CONSELHO DE PLANEJAMENTO TERRITORIAL E URBANO DO DISTRITO FEDERAL - CONPLAN

PROCESSO Nº: 00390-00004754/2019-92

ASSUNTO: Revisão do porte do engenho publicitário do Centro de Convenções Ulysses Guimarães

FIGURA 1 - Proposta original de alteração das fachadas do CCUG.

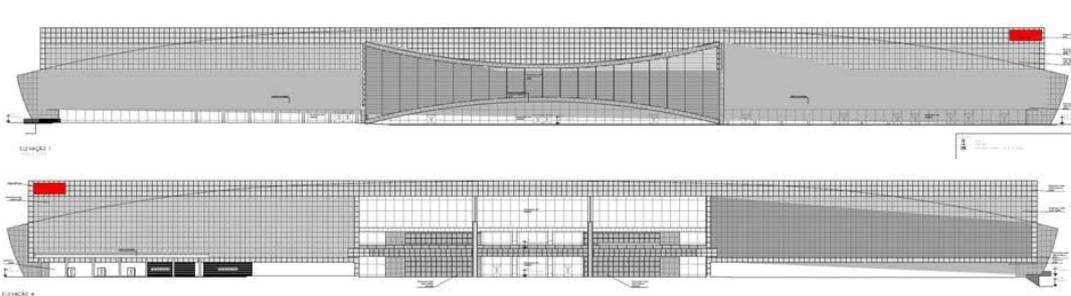
Ao processo seguiu-se parecer técnico (10/2019) da mesma secretaria, em 10 de julho de 2019, que desaconselha a modificação da volumetria da fachada, conforme segue abaixo:

“3.1 - Com relação à proposta de reforma da Fachada oeste (Elevação 1 - 19428986), questionamos se, uma vez que não é legalmente permitida a implantação do painel de LED proposto ou qualquer outro tipo de publicidade vertical nas fachadas, se há necessidade ou justificativa para o fechamento em chapa rígida das extremidades norte e sul da edificação, acima da altura atingida pela edificação já construída. Se não houver mais necessidade, recomendamos a retirada, fazendo com que o fechamento em chapa rígida acompanhe a curvatura da edificação existente, não gerando mais um bloqueio visual desnecessário.”

Seguiu-se a esse posicionamento a manifestação da DIGEB II (Parecer Técnico nº 20/2019 -SEDUH/SUGEST/COPRESB/DIGEB-II (25080916), em relação ao painel de LED, esclarecendo que a identificação do edifício poderia ser fixada paralela à fachada. E que o engenho publicitário destinado à divulgação de eventos, deveria ser fixo no solo, com tamanho correspondente ao porte pequeno "P" (2,00m x 3,00m).

FIGURA 5 - Comparação dos engenhos com o Centro de Convenções Ulisses Guimarães

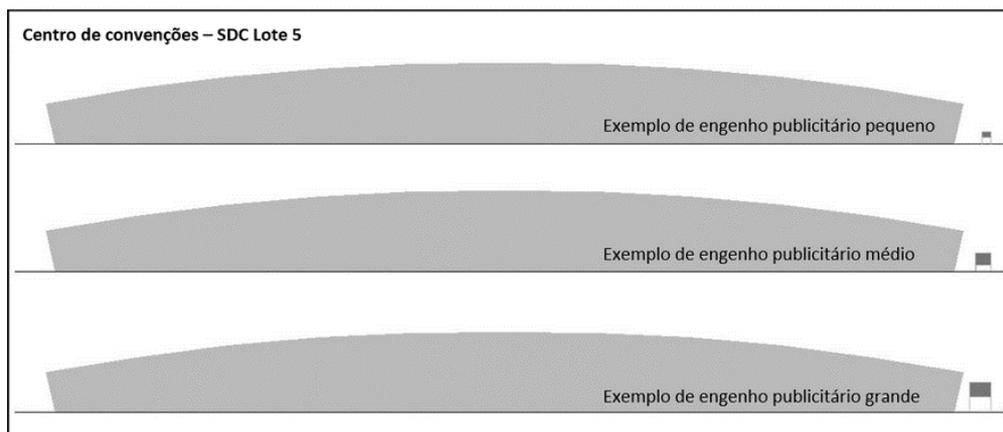
Baseado nessas imagens, o memorando afirma "que o porte "P" com área de exposição igual a 6,00m² é incompatível com as dimensões (proporção) do Centro de Convenções Ulysses Guimarães. Neste caso, o porte "G" com área de exposição igual a 35,00m² está mais de acordo com a finalidade prevista para esse tipo de engenho publicitário, conforme determina o Decreto nº 28.134/2007, Anexo V, para a "divulgação de produtos, marcas, serviços, promoções e eventos."

FIGURA 6 - vista do engenho publicitário comparado à escala do pedestre.

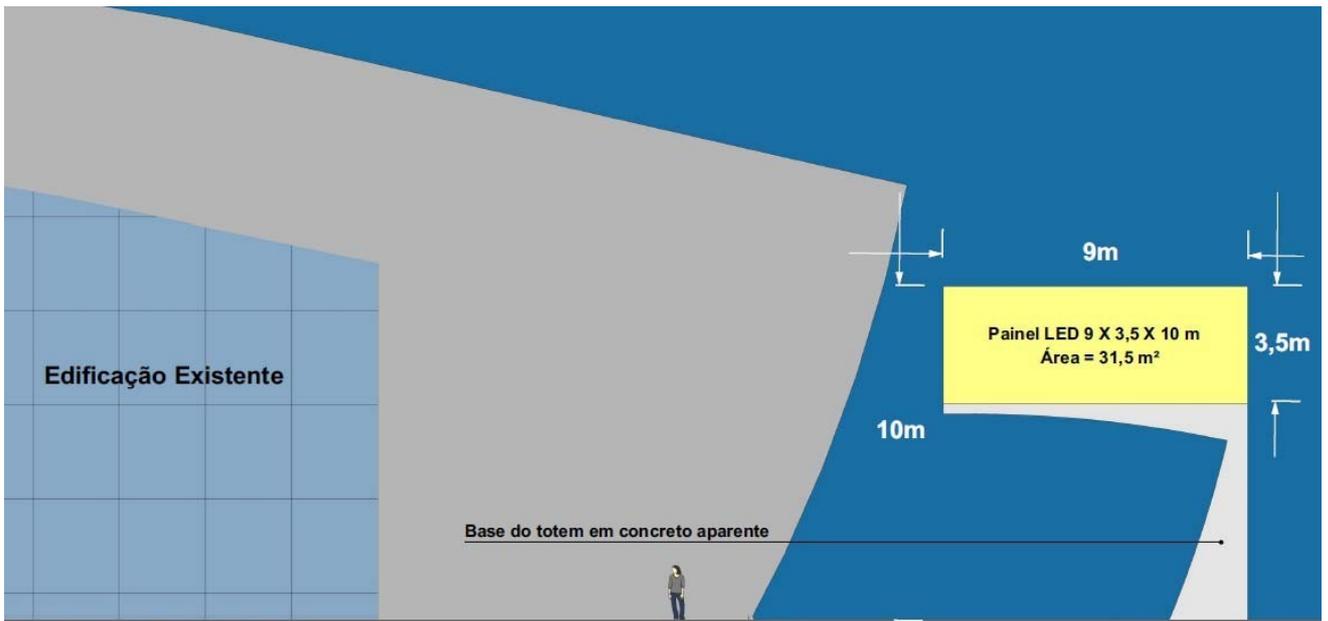
Vê-se que, mesmo proporcional ao edifício, o novo totem possui a altura de um edifício de 3 pavimentos, o que já o configura como um monumento em si, tomado em relação ao pedestre ou veículo. Pode-se assim indagar, é positivo colocar outro monumento ao lado de um dos maiores equipamentos da cidade?

Ainda pode-se discutir quanto à materialidade do elemento, que antes de ser um painel ou um totem, será visto principalmente como uma grande televisão urbana. Mais uma tela gigantesca na paisagem da cidade, que se implementada se somará ao já consolidado letreiro da OAB, no início da via L2 sul, ao enorme telão recém colocado no CONIC e ao letreiro do portal Metrôpoles, instalado ilegalmente na empena lateral do ed. Carlton Tower. É essa paisagem que queremos construir para Brasília? Temos aqui uma cidade única, com vocação distinta a áreas internacionalmente por seus letreiros enormes, como na Times Square, e isso nos torna únicos. Por isso é importante que a nossa cidade não se torne suporte para propaganda.

Assim, proponho que se reduza as dimensões do engenho para o tamanho médio (6,5x3m), um meio termo adequado ao contexto em que o edifício se insere. Sugiro ainda que se permita a colocação de um engenho de tamanho médio em cada lado da edificação, possibilitando que as duas vias do eixo monumental tenham acesso às informações nele contida.
